Keuringsverslag van een elektrische laagspanning- en zeer lage spanningsinstallatie

NIET CONFORM

Straatnaam	Zwartemolenstraat
Huisnummer	17
Busnummer	
Postcode	9240
Gemeente	Zele
Land	België

Aard onderzoek: Controlebezoek van een oude huishoudelijke elektrische installatie van een wooneenheid bij verkoop op vraag van de verkoper volgens (KB 08/09/2019) - AREI Boek 1- 8.4.2. en 8.2.1. en 4.2.4.3.

Afbeelding schakel- en verdeelbord:

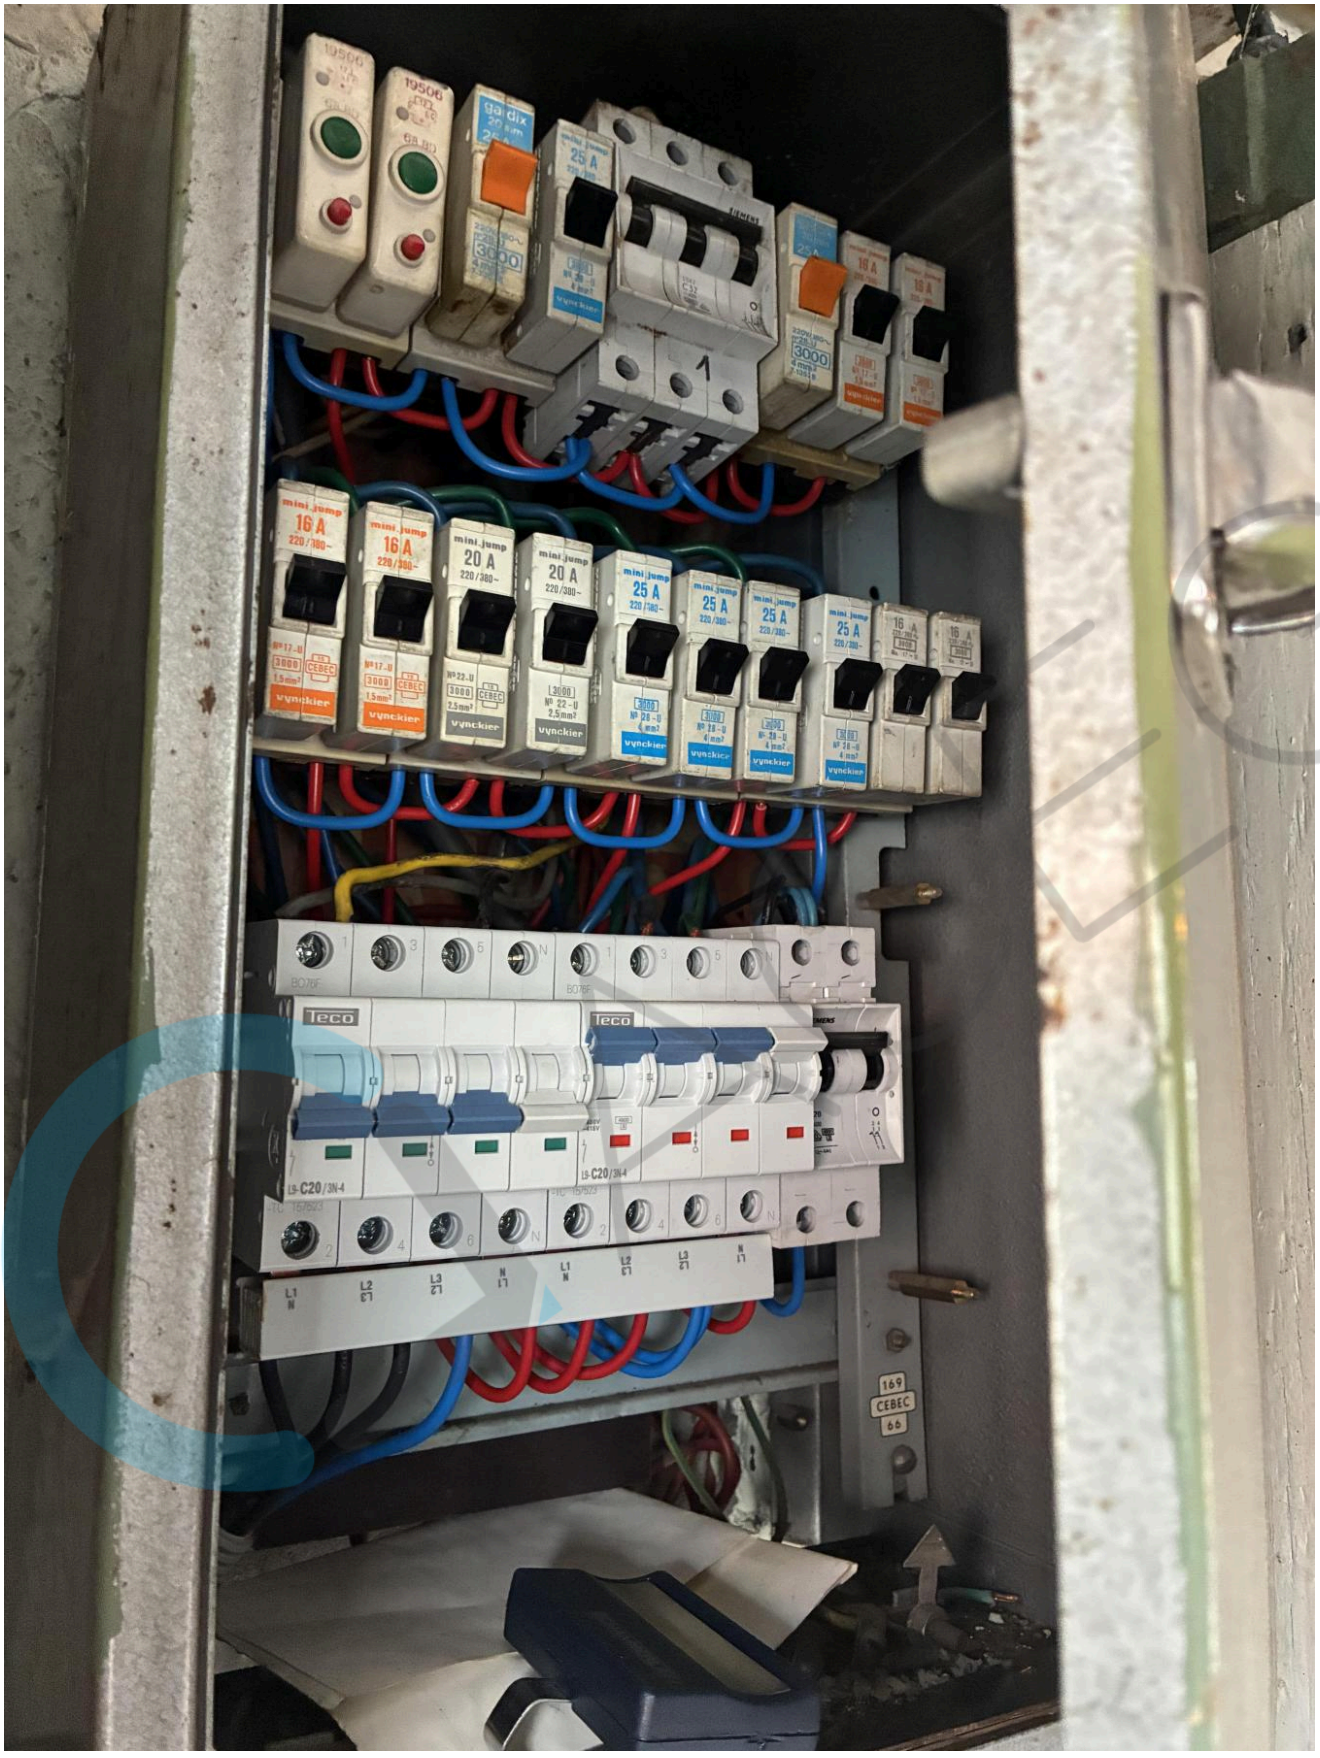
I5.03 Het verdeelbord is niet makkelijk toegankelijk. (Boek 1 Onderafdeling 5.3.5.1.C.)

I5.04 Verdeelbord is niet van klasse I of II. (Boek 1 Onderafdeling 5.3.5.1.A.)

I5.08 Beschadigd en gebroken materiaal dient vervangen of hersteld te worden. De beschermingsgraad van het verdeelbord tegen rechstreekse aanraking is onvoldoende. (niet tenminste IPXX-B) (Boek 1 Onderafdeling 4.2.2.3.)

I5.11 Niet gebruikte invoeringen van het verdeelbord zijn niet correct of onvoldoende afgedicht. (Boek 1 Afdeling 5.1.4. en 4.2.2.3.)

I5.13 Metalen behuizing van het verdeelbord (Klasse 1) is niet geaard. (Boek 1 Onderafdeling 4.2.3.2. en 5.4.4.2.)

I7.01 De smeltzekeringhouders of houders van kleine vermogensschakelaars met pennen met een sectie kleiner dan 10mm2 zijn niet voorzien van kalibreerelementen. (Boek 1 Onderafdeling 5.3.5.5.A.)

I7.03 De nominale stroomsterkte van de beveiliging is niet aangepast aan de toelaatbare stroomsterkte van de stroomafwaarts geïnstalleerde leiding en/of verbruiker. (Boek 1 Afdeling 4.4.1.)

I7.04 Niet alle stroombanen zijn beveiligd tegen overstroom. (Boek 1 Afdeling 4.4.1.)
